「共の会」事前質問(2025. 2. 18)

●イチェフ事故原因追求

2号機 格納容器圧力変化に原子炉圧力、原子炉水位変化、CAMS 測定値…時間軸を合わせた図表

(2022 第6回進捗報告)添付資料3-26 図2-3 2号機 格納容器圧力変化 図に筆者の考察を(文章)朱記

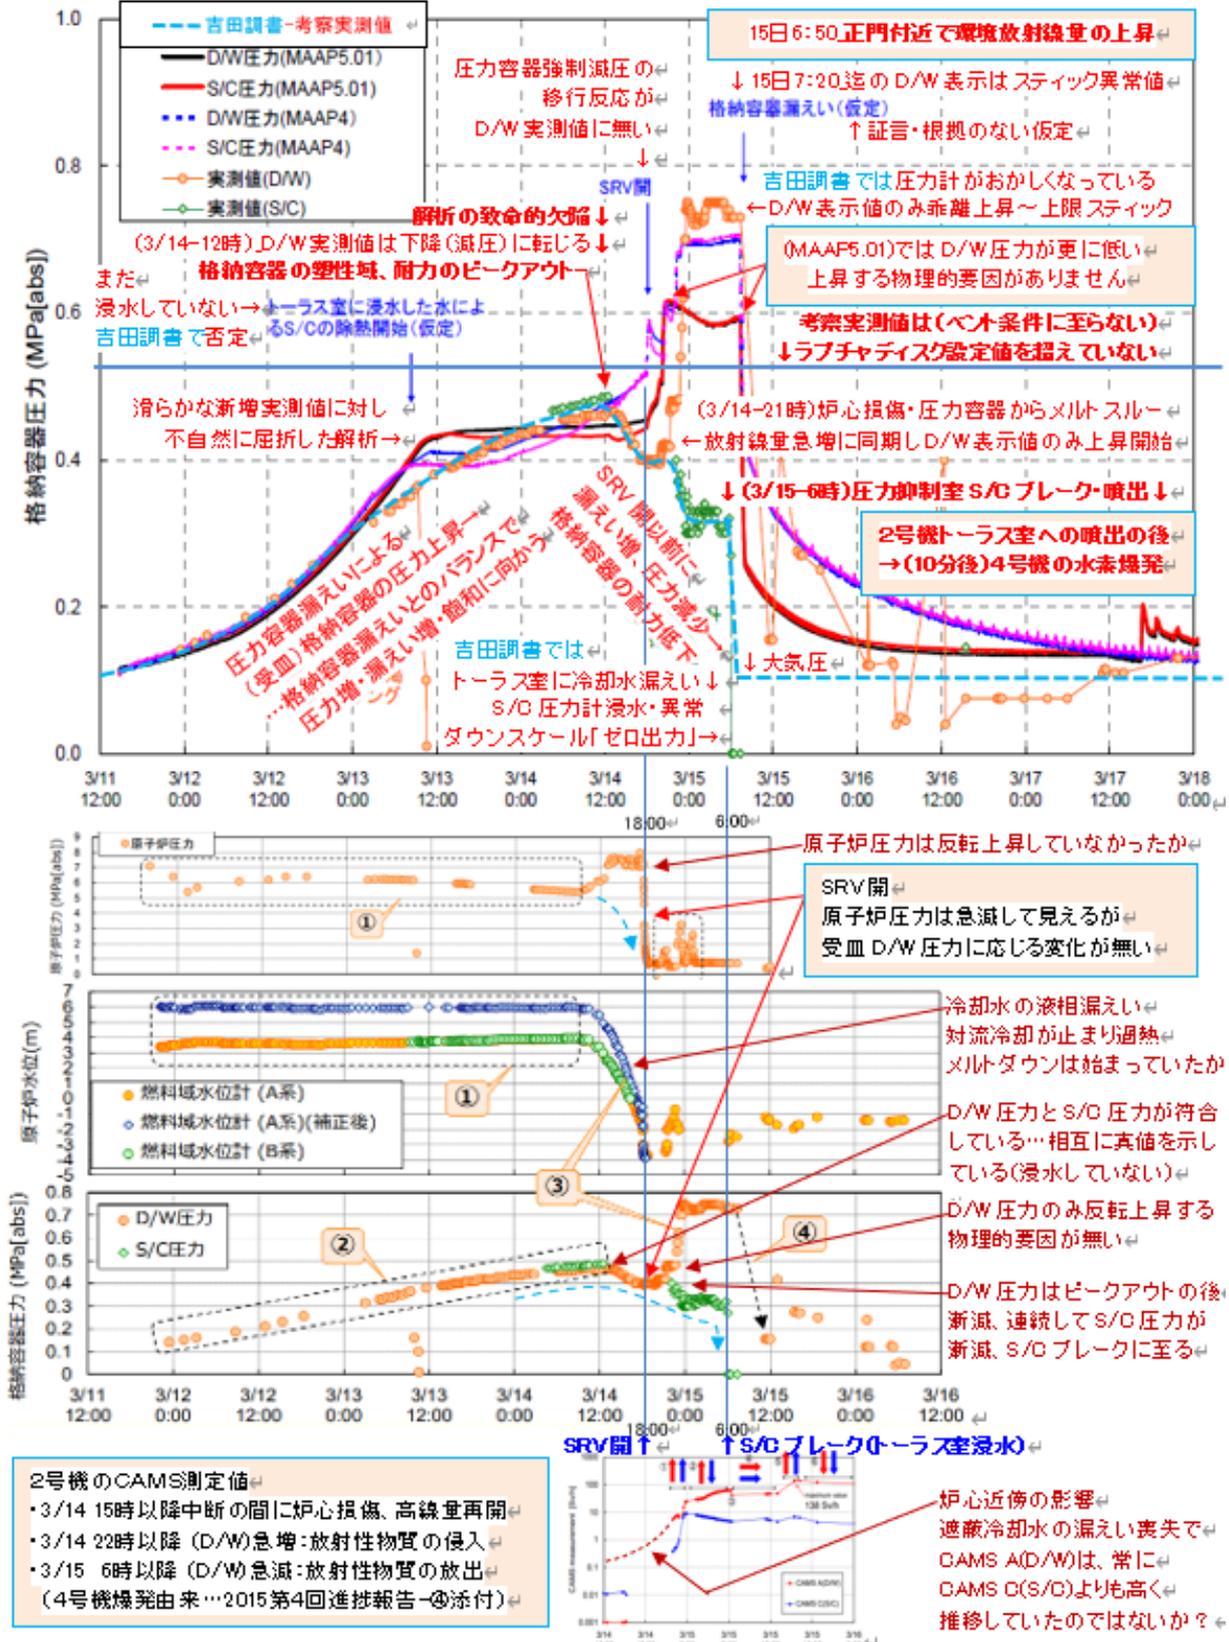
2号機_格納容器 (D/W) 圧力は (圧力容器漏えいの受皿となり) 事故直後から漸増するが、ベント設定圧力を超えることなく (3/14_12 時) 耐力のピークアウト (塑性域破口の始まり) -以降漸減 (破口の進行) - (3/15_6 時) 終に圧力抑制室 (S/C) でブレーク (塑性域破口の顕在化) = 【ベント圧力に達しない破綻】に至った。と考えられる

MAAP による解析は、3/14 日 12 時頃にピークを持った D/W 圧力推移を再現されているとは言えません。D/W 圧力（計）の実測値は、（原子炉漏えいの受皿となる）D/W 圧力の増加、（圧力増に伴い D/W 外への漏えいが比例的に増す）緩やかな上昇・滑らかな飽和曲線を示しています。

ピークアウト変曲点（12 時_465kPa[abs]）に至った後、（D/W 外への漏えいが格段に増す）減圧傾向から停滞（21 時_420kPa[abs]）を示しています。

D/W 圧力（MAAP5.01）では、13 日 10 時頃突然に上昇が止まり（≒440kPa[abs]）、14 日 12 時頃のピーク、後の減圧傾向が再現されていません。

根拠のない津波浸水・冷却【仮定】が解析を歪めているのではないですか。

MAAP による解析は、条件の設定やモデルによる不確かさがあり、事故時の挙動を完全に再現するものではありません。例えば、S/C プール水の温度成層化による影響（未解明検討報告書 添付資料 2-6）は解析モデルに含まれないことから模擬されておられません。

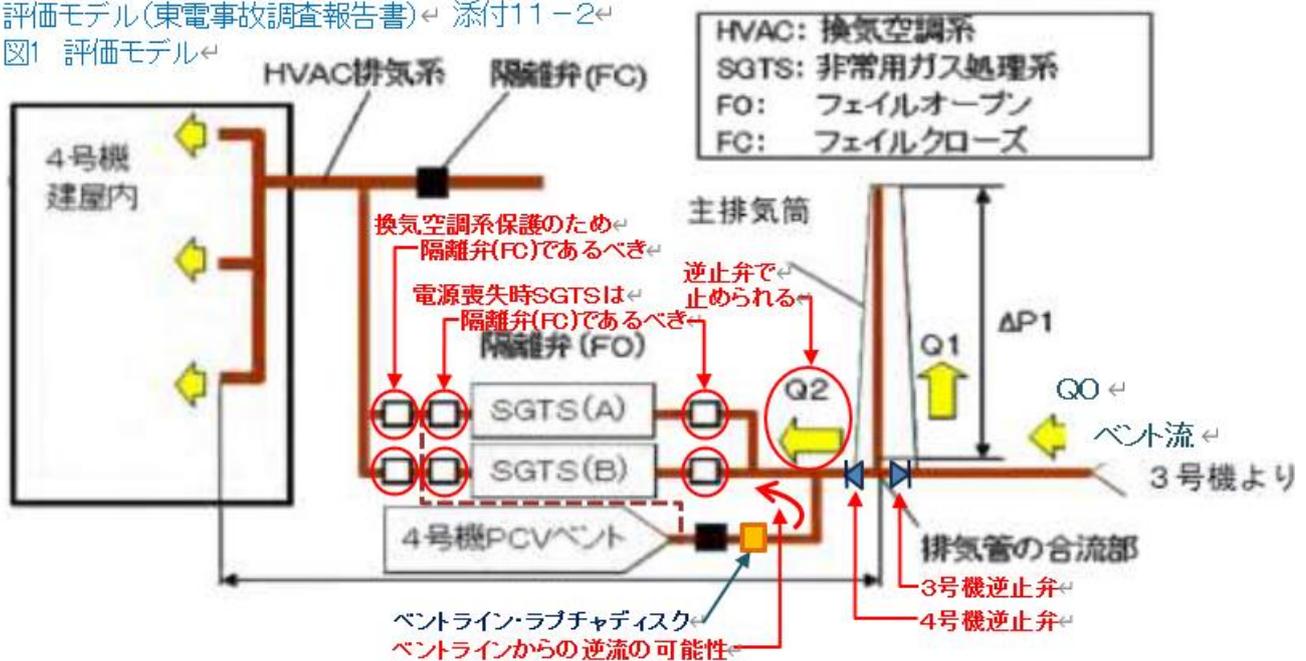
Q5. 3/15日、4号機の水素爆発は3号機のベントガスではなく、2号機のS/Cブレイクガスではないですか。
4号機水素爆発の原因として 3号機格納容器からのベント流の回り込み（逆流）ルートと考えた場合、

- ① 排気筒から4号機に向かい逆止弁がある。
- ② 非常用ガス処理系（SGTS）に隔離弁（FC）がある。
- ③ 4号機建屋空調系に向かい隔離弁（FC）がある。 ことによって

設計上は、多重の逆流防止が図られています。物理的に逆流の可能性はないではありませんか。

- 非常用ガス処理系は、事故時に機能する必要があるため、非常用ガス処理系に設置される弁において、建屋からの排気が流れる流路に設置されている弁は、何らかの異常があった時には開（FO：フェイルオープン）となる設計となっております。
- 逆流時の隔離弁の状態（フェイルオープン、フェイルクローズ）は下図の通りです。
- なお、フェイルクローズの隔離弁の右側は換気空調系の原子炉建屋主排気ファン（事故時は自動停止となる設計です）が接続されています。

評価モデル(東電事故調査報告書)← 添付11-2
図1 評価モデル

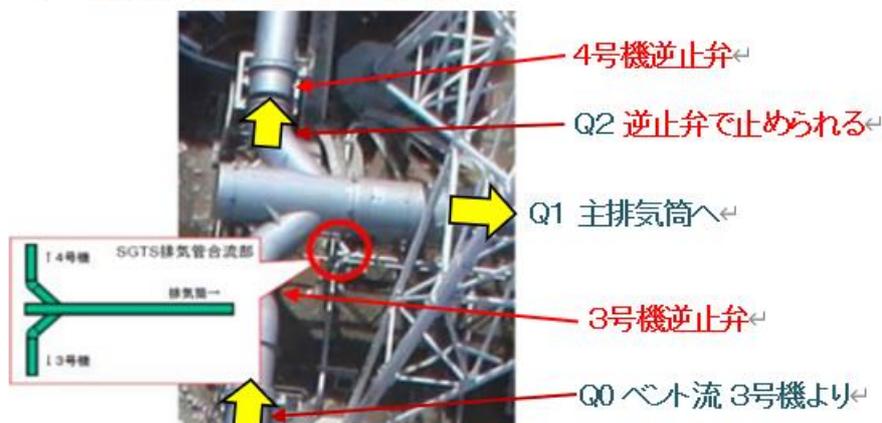
非常用ガス処理系（SGTS）の隔離弁及び換気空調系との隔離弁が、異常があった時には開（フェイルオープン）となる設計なら、3/11事故当時（全電源喪失）1～4号機の全ての（SGTS）当該隔離弁が一斉に「開」となったこととなります。（特に人エリア・原子炉建屋内換気空調系との隔離弁が開いてしまうのは致命的です。）

- ・3/12日_1号機のベント時、ベントラインから1号機の建屋内空調系へ逆流したのではありませんか。
- ・3/13日_3号機のベント時、ベントラインからまず3号機の建屋内空調系へ逆流したのではありませんか。
- ・3/14日_2号機のD/Wベントが成立していれば、ベントラインから2号機の建屋内空調系へ、炉心損傷の生ガスが逆流し、人エリアに拡散していけば全プラントが制御不能となる可能性があったのではないのでしょうか。

非常用ガス処理系でも電源を失えば排風機が止まり機能しない。建屋とのルートは隔離しなければなりません。**異常があった時に開（F0：フェイルオープン）となる隔離弁は、ありえない重大な設計ミスではありませんか。**

非常用ガス処理系は、原子炉建屋に放射性物質が漏れ出すような事態において、発電所周辺への放射能放出を制限するため、通常運転時に使用している換気空調設備を停止し、原子炉建屋からの排気を処理した上で排気筒から屋外へ放出するとともに、隔離中の原子炉建屋を負圧に維持します。

このように、事故時に機能する必要があるため、非常用ガス処理系に設置されている弁の内、建屋からの排気が流れる流路に設置されている弁については、何らかの異常があった時には開（F0：フェイルオープン）となる設計となっています。

港湾内外の海水濃度と海底土の汚染濃度(2023/8月~2024/8月)

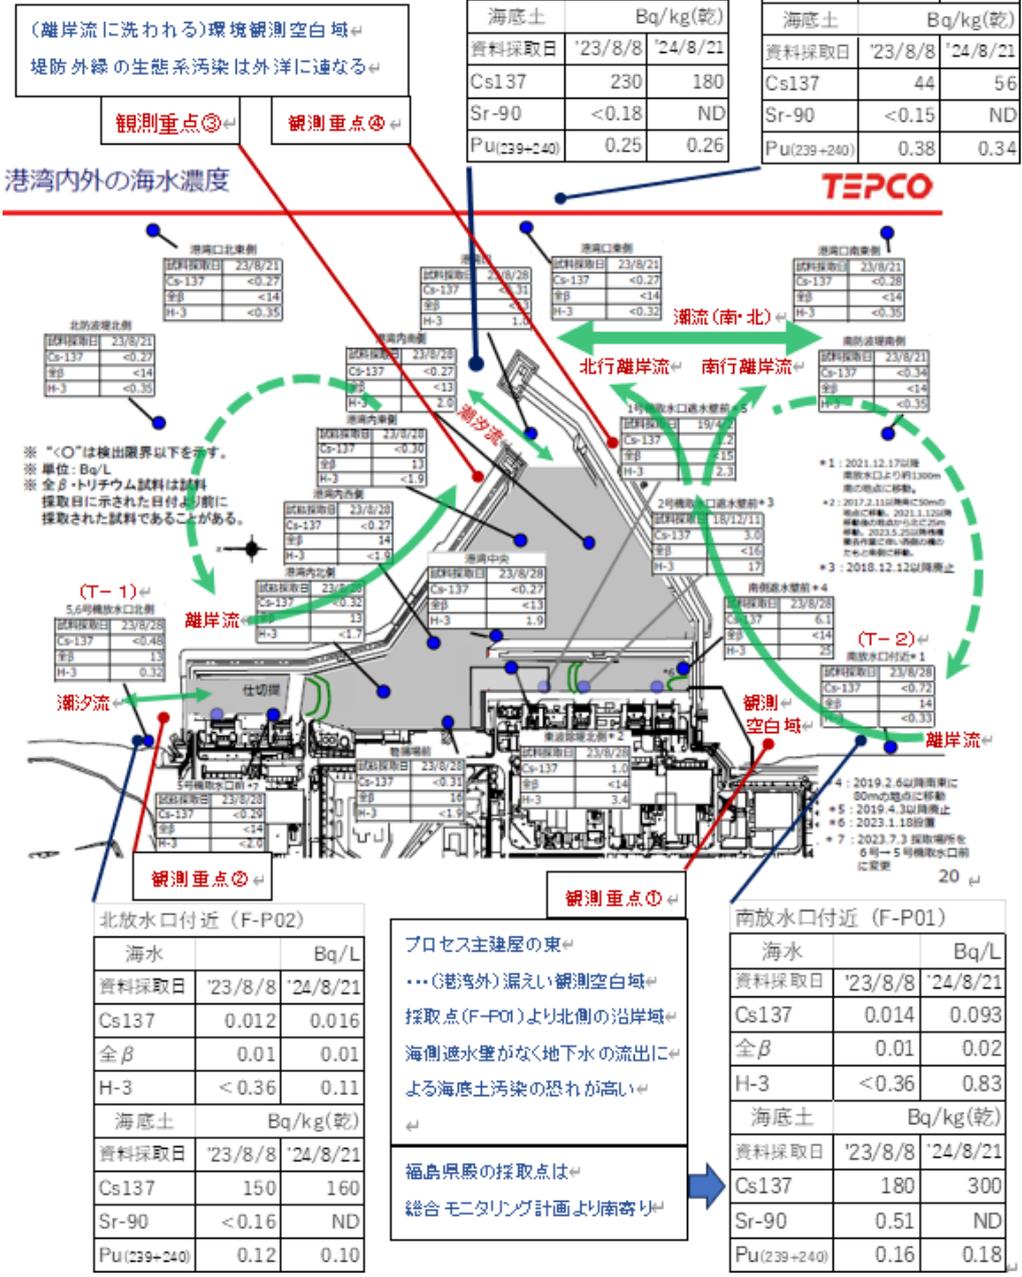
*前掲の図に示す(離岸流に洗われる)重点4箇所【①南放水口より防波堤近傍、②北放水口より防波堤近傍、③北防波堤外縁、④南防波堤外縁】…各々、防波堤側から消波ブロックを越えてブリッジを延ばし、陸から安全に、恒久的に且つ定点で、海水および海底土を採取できる施設が必須ではないですか。海を生業とする方々への責任、外洋魚類が回遊する当該生態系汚染の実態を見る。実態を再現する飼育試験が必要です。着床する海藻類、生息する微生物や魚貝類(連鎖、捕食餌)の観測・採取が出来る施設の計画に積極的に取り組むべきではありませんか。

- 港湾口付近の海底土は、港湾からの流出による影響が考えにくい南北放水口付近の海底土と同等の濃度です。港湾に土砂が堆積する傾向のため、港湾内からの流出の可能性は少ないと考えておりますが、港湾全体の海底土のサンプリング・分析を実施しているところです。
- なお、現在の南北放水口付近及び港湾口付近海底土の濃度は低く、さらに海底土に付着したセシウムは、魚類に影響する可能性は小さいと考えられることから、リスクは十分低いものと考えております。

繰り返しの回答になりますが、港湾口付近の海底土は、港湾からの流出による影響が考えにくい南北放水口付近の海底土と同等の濃度です。
